**Auszug aus dem Protokoll
des Gemeinderates Fällanden vom 22. November 2016**

36.	Verkehr, Rundfunk, Touristik	276
36.08.00.	Flughafen Zürich	
36.08.10.	Fluglärm	
	Flughafen Zürich-Kloten	
	Sachplan Infrastruktur der Luftfahrt (SIL)	
	Objektblatt für den Flughafen Zürich, Anpassungen	
	Stellungnahme

**Sachplan Infrastruktur der Luftfahrt (SIL), Objektblatt für den Flughafen Zürich
(Anpassung)**

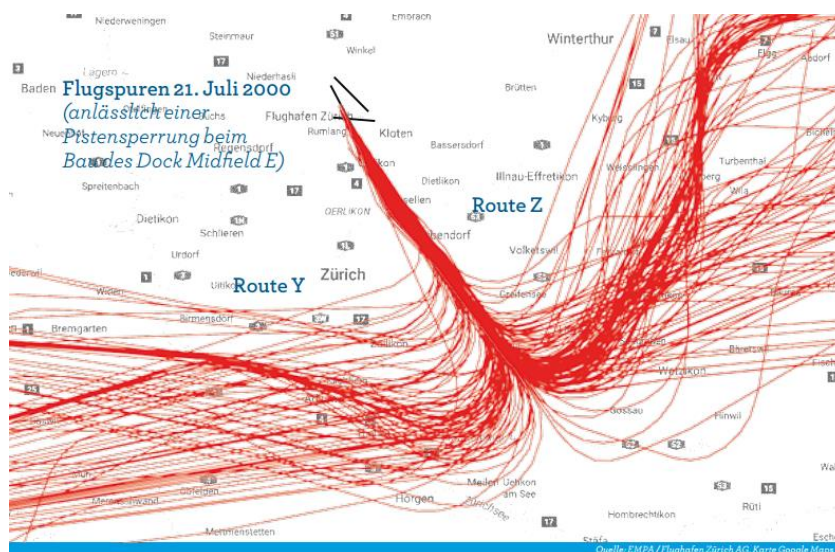
14. Mit der Anpassung sollen die Flugbetriebskonzepte (vgl. Abbildung 1 auf S. 51 des Entwurfs) verändert werden: Neu ist vorgesehen, dass ausserhalb der DVO-Sperrzeiten bei Bise und Nebel *die Starts nach Süden geradeaus erfolgen* dürfen. Bei Nebel kamen bisher die Konzepte N 1.11 sowie N 1.13 zur Anwendung, nach dem Entwurf hingegen neu Konzept N 1.13 A:

15. Bei Bise kamen bisher von 07/09–20/21 die Konzepte N 2.11 sowie N 2.13 zur Anwendung, nach dem Entwurf hingegen neu das Konzept N 1.13 A. Letzteres Konzept ist neu insbesondere auch für die Situation Bise Süd vorgesehen, und zwar auch von 06–07, von 07–09 Sa/So, von 20–21 Sa/So sowie von 21–22:

16. Damit verbunden sind neue Abflugrouten (Start nach Süden geradeaus, mit weiteren Rechts- und Linkskurven).

17. Südstarts geradeaus sind unzulässig. Dies aus den folgenden Gründen.

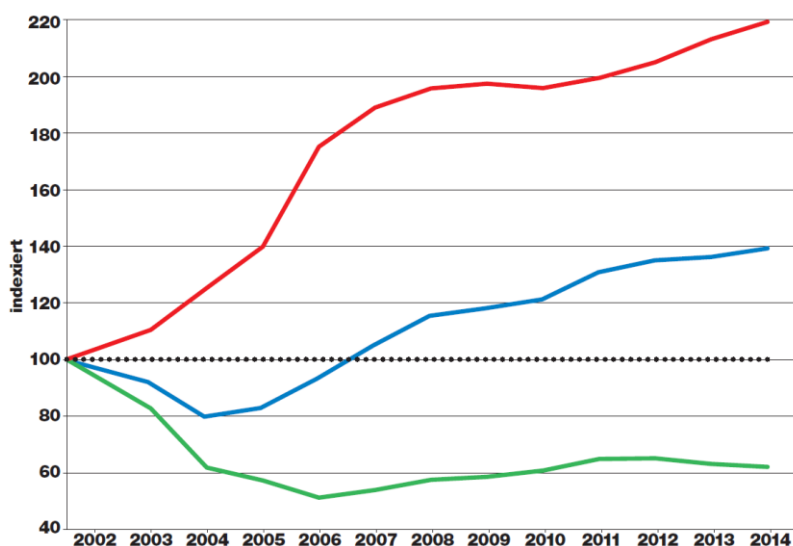
34. In Abbildung 3 «Infrastruktur und Perimeter» sind diese Erweiterungen dunkelblau gekennzeichnet:

Soweit die Verlängerungen der Pisten 28 und 32 dazu dienen, die Sicherheit zu verbessern, sind diese Massnahmen zu begrüessen. Erst wenn die Verlängerungen zwecks Kapazitätserhöhung erstellt werden sollen (vgl. analog BGE 137 II 58 E. 4.3.1), ist davon abzusehen; denn eine Kapazitätserhöhung liegt nicht im öffentlichen Interesse und ist auch nicht erforderlich.

Insbesondere führte eine Kapazitätserhöhung, sollten Südstarts geradeaus entgegen den vorn gestellten Anträgen in den Sachplan aufgenommen werden, auch zu zusätzlichen, risikobehafteten Südstarts.

Abb. 4-14: Prognose der Flugbewegungen am Flughafen Zürich

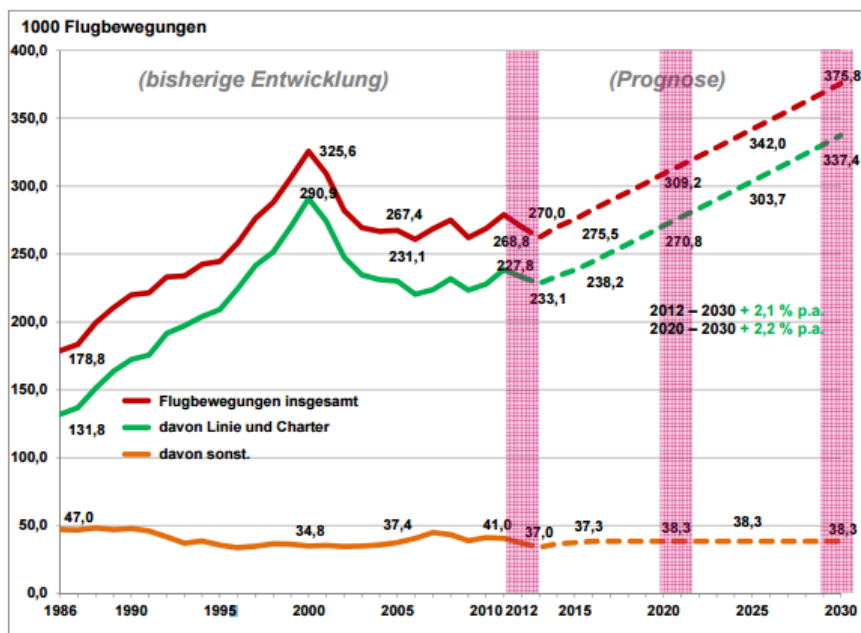
40. Nach Auffassung der Schätzer soll ab dem Jahr 2013 (S. 36) ein plötzliches, markantes und überaus konstantes Wachstum der Anzahl Flugbewegungen einsetzen, diametral entgegen dem bisherigen Trend:

41. Die Prognose ist nicht ernsthaft plausibel. Mehr Kapazität benötigt der Flughafen heute und morgen nicht. Die Prognose geht von einem erheblichen, ungebremsten und unrealistischen Wachstum aus. Der Markt wird kaum in diesem Ausmass wachsen und die Bevölkerung wird nicht in diesem Ausmass zunehmen. Darüber sind sich, soweit ersichtlich, alle betroffenen Gemeinwesen im Kanton Zürich einig.

42. Die Prognose lässt darüber hinaus ausser Acht, dass nach § 3 Abs. 3 Flughafengesetz der Kanton darauf hinzuwirken hat, dass die Anzahl von 320'000 Flugbewegungen nicht überschritten werden soll. Aufgrund des gesetzlichen Mechanismus kann kaum damit gerechnet werden, dass in der Praxis mehr als 320'000 Flugbewegungen realisierbar sind.

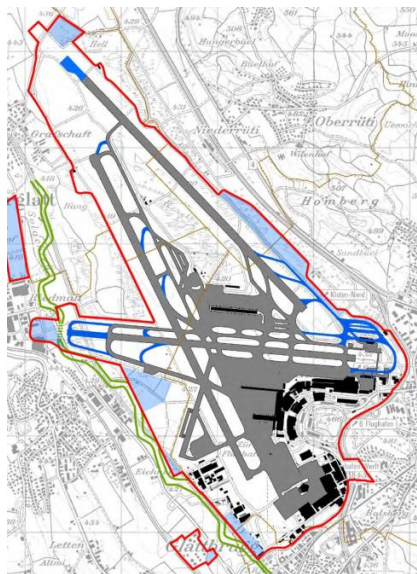
59. Ähnlich der Vorgabe betreffend Stundenkapazität will der Sachplan neu verbindlich individuell-konkret eine Öffnungszeit vorschreiben (S. 8):

60. Nach geltender Regelung ist demgegenüber der Betrieb auf die entsprechenden Zeiten «beschränkt». Mithin wird neu im Sachplan die Flughafenbetreiberin unmittelbar zum entsprechenden Betrieb verpflichtet, einhergehend mit den erheblichen Drittwirkungen. Analog zur Vorgabe der Stundenkapazität ist eine Vorgabe der Öffnungszeit in einem Sachplan – da keine Verfügung – unzulässig, darüber hinaus mit Blick auf die weiteren Verfahrensschritte auch nicht stufengerecht.
61. Darüber hinaus ist die vorgeschlagene Formulierung auch nicht sachgerecht. Eine Gewährleistung der vorgesehenen Öffnungszeiten führte in der Praxis zu erheblichem Verspätungsabbau; denn die Formulierung verbietet es der Betreiberin, Zeitpuffer vorzusehen, insbesondere kurz vor Schluss der Öffnungszeiten. Ohne Puffer ist aber Verspätungsabbau der Regelfall.
